## SOCIÉTÉ D'INGÉNIERIE

Le 31 octobre 2017

Le présent addenda fait partie des documents du contrat et devra être lu conjointement avec les documents.

##### a. Modification secteur du nouvel accès piétonnier :

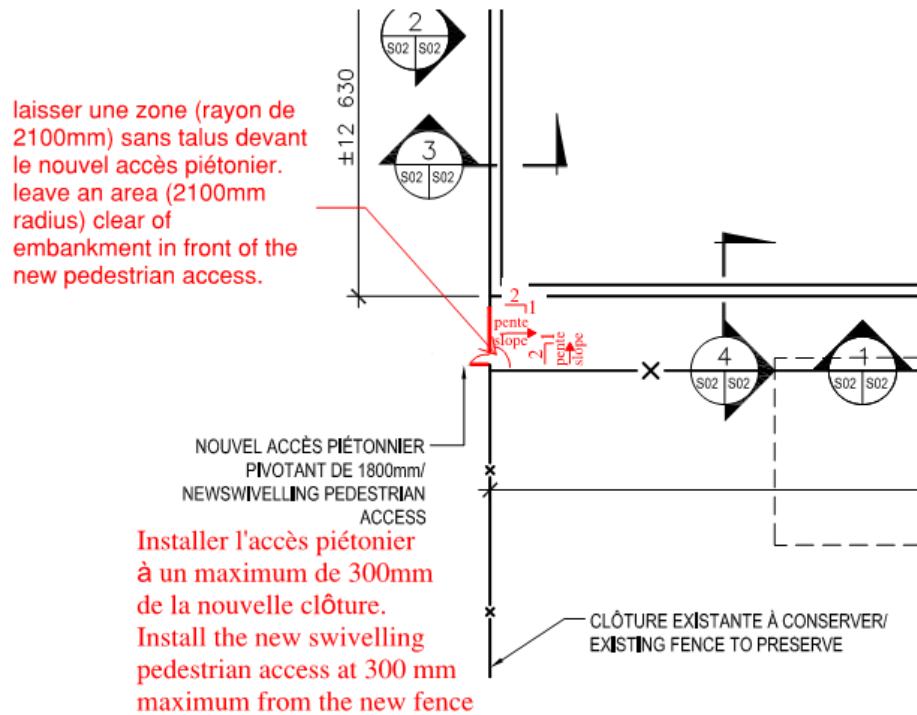
- Le nouvel accès piétonnier doit être situé à 300mm maximum de la nouvelle clôture.
- La pente du nouveau talus est clarifiée autour de l'entrée piétonne. Voir croquis ci-bas
